Réf.: N° 2025-003304

Objet: RN164 - Mise à 2*2 voies dans le secteur de Guerlédan.

Suite à l'examen du dossier de demande d'autorisation environnementale que vous avez transmis à la Direction Régionale Bretagne de l'OFB pour avis le 16 mai 2025, voici les observations que ce dernier appelle.

Figure 1: Graphiques relatifs à l'utilisation de la MNFZH (pages 232-233/255)

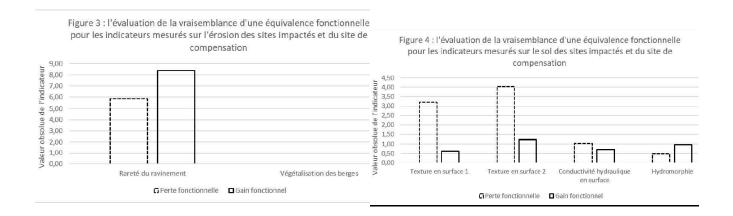
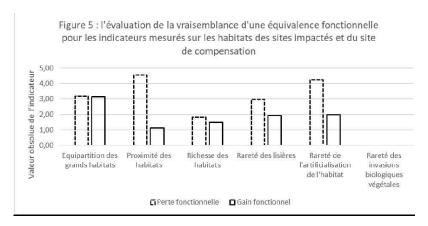
En page 232, le dossier précise que d'après la méthode nationale d'évaluation des fonctions des zones humides, l'équivalence fonctionnelle des opérations de compensation prévues n'est pas respectée. Au total, 14 indicateurs pointent une perte fonctionnelle entre les ZH impactées et les ZH compensées contre 3 indicateurs qui penchent vers un gain fonctionnel (cf. Figure 1 ci-dessous).

Les mesures compensatoires telles qu'annoncées dans le dossier ne permettent pas d'obtenir une équivalence fonctionnelle. Les éléments du dossier, en l'état, ne permettent pas non plus de démontrer que la compensation à hauteur de 200% sera atteinte (les surfaces estimées apparaissant surestimées).
